FCA Italy S.p.A.
Quality - Product Liability

P. 933/15

CAMPAGNA 5933 - Campagna di Servizio
Modd. Fiat Panda Van 1.2 GPL - Punto Van mot. 1.4 GPL e CNG – Fiorino mot. 1.4 CNG
- software centralina controllo motore

Campagna di Servizio	
COMMESSA	5933

Fig. 1

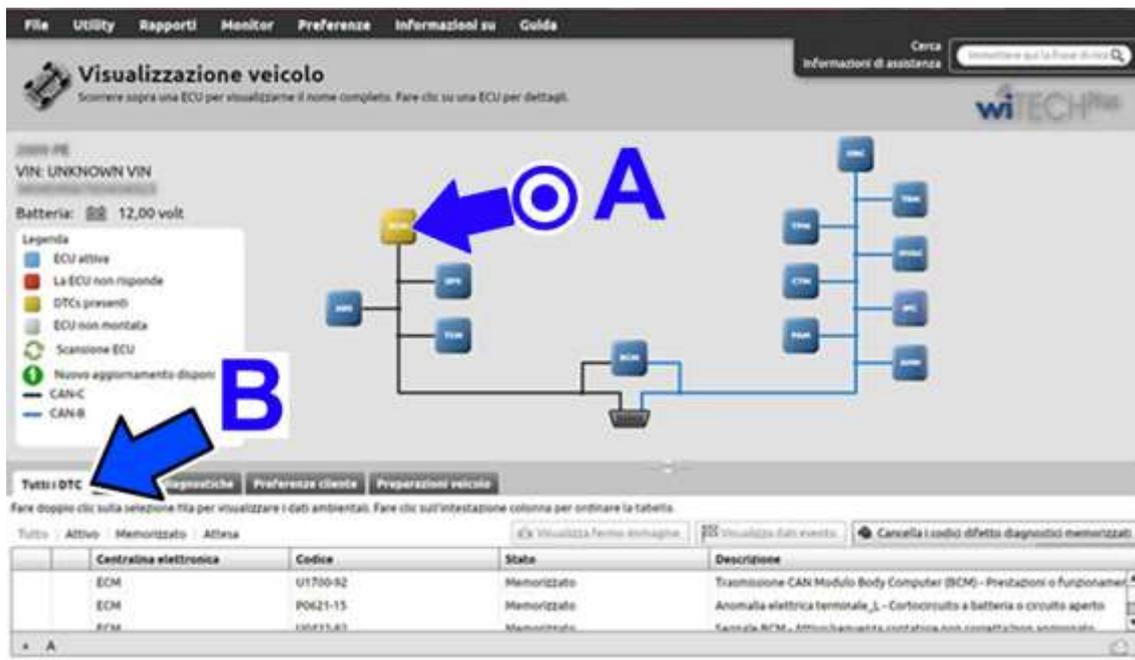
Mediante **wiTECH^{Plus}**, **aggiornato all'ultima release software**, selezionare vista veicolo (Fig. 1) e quindi centralina ECM (Engine Control Module) (A) ed effettuare l'intervento di riprogrammazione della centralina controllo motore.

- Azzerare tutti gli errori (DTC) (B - Fig. 1) che possono essere stati generati in altri moduli a seguito della riprogrammazione.

Fig. 2

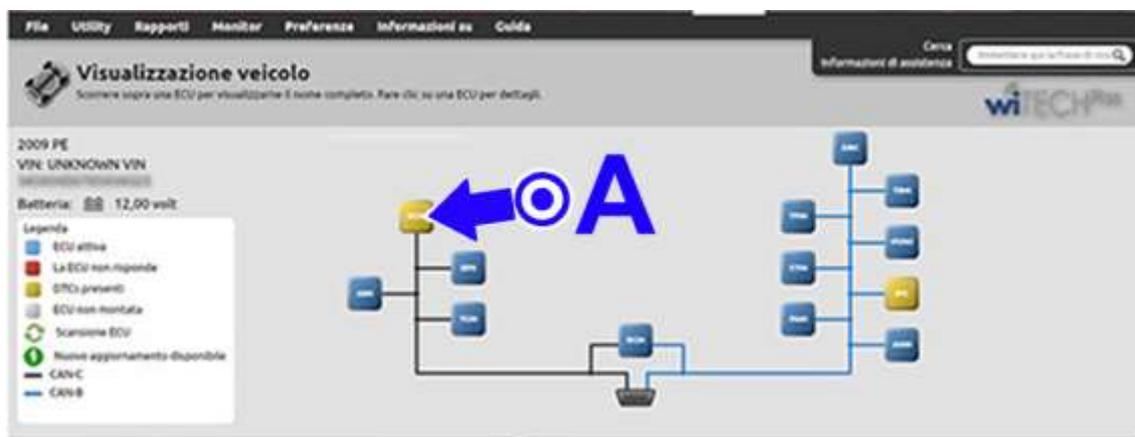
- Su wiTECHPlus, vista veicolo, selezionare centralina motore (A - Fig. 2).

Fig. 3

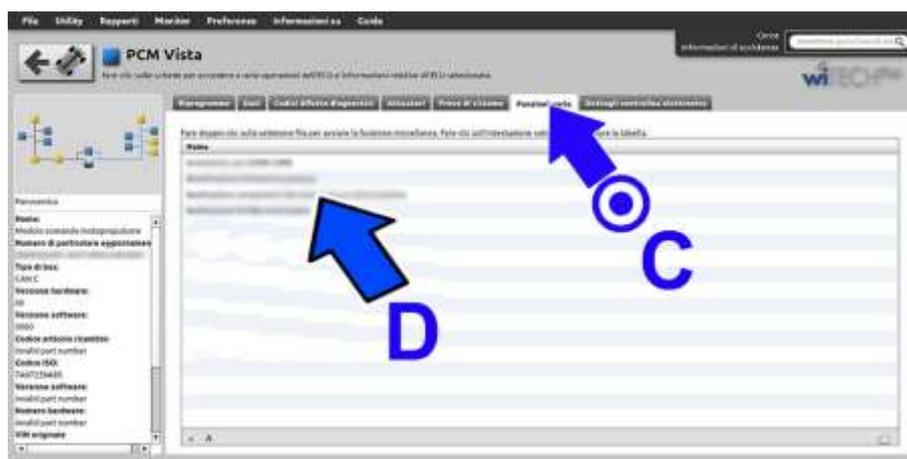
- Selezionare quindi la scheda Funzioni varie (Misc Functions - C - Fig. 3) che elenca le possibili azioni da eseguire (D).

Fig. 5

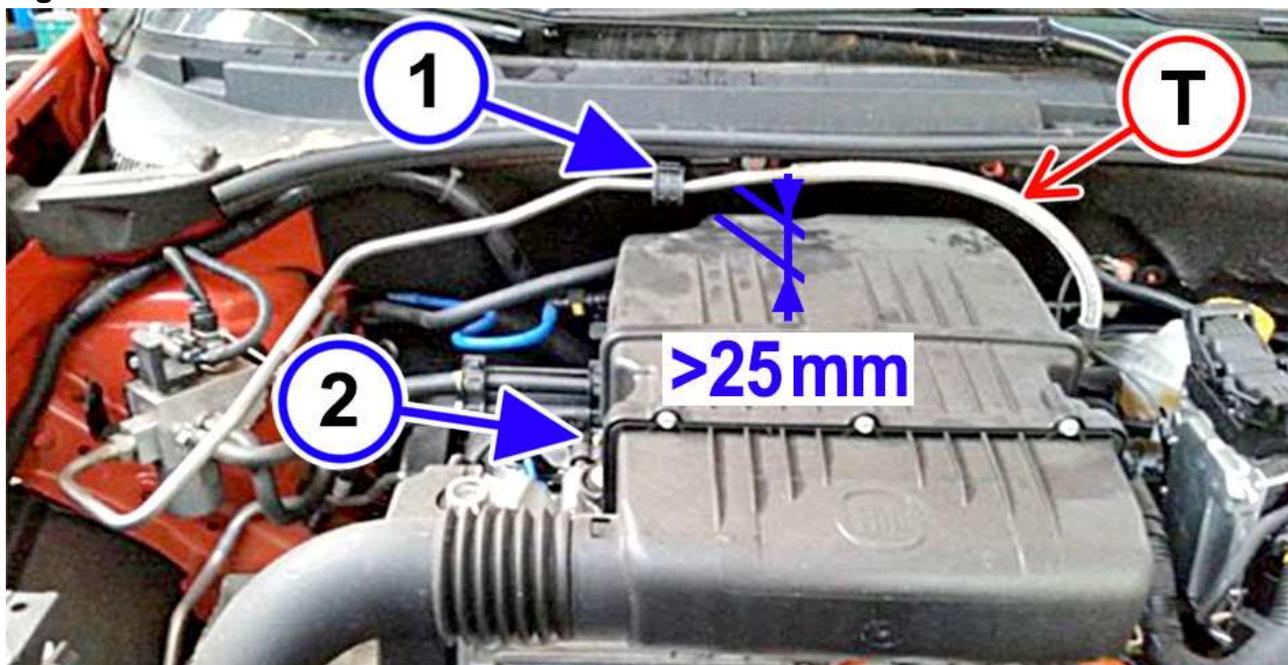
Aprire il cofano vano motore (Fig. 5) e verificare quanto descritto di seguito.

- 1 Verificare che la staffa (1) di sostegno della graffetta di ancoraggio della tubazione (T) in bassa pressione CNG, da riduttore di pressione a tubo collettore sia fissata correttamente alla paratia ed il dado di fissaggio della staffa sia serrato a fondo.
- 2 Verificare che la scatola filtro aria (2) sia calzata correttamente - porre particolare attenzione al fissaggio posteriore - ed assicurarsi che la distanza minima fra scatola filtro aria e la tubazione bassa pressione metano sia uguale o superiore a 25 mm.

In caso di anomalie ripristinare la corretta posizione della tubazione, come descritto nell'intervento C seguente.

- Aprire la graffetta di ancoraggio (1) e spostare la tubazione per accedere al dado di fissaggio.
- Riposizionare la staffetta di ancoraggio (2) e avvitare a fondo e serrare il dado (3) di fissaggio alla coppia di $6,6 \div 9,6$ daNm.
- Riposizionare quindi la tubazione e serrare la graffetta di ancoraggio.

AVVERTENZA Assicurarsi che tra la tubazione ed il filtro aria ci sia un spazio uguale o superiore a 25 mm.
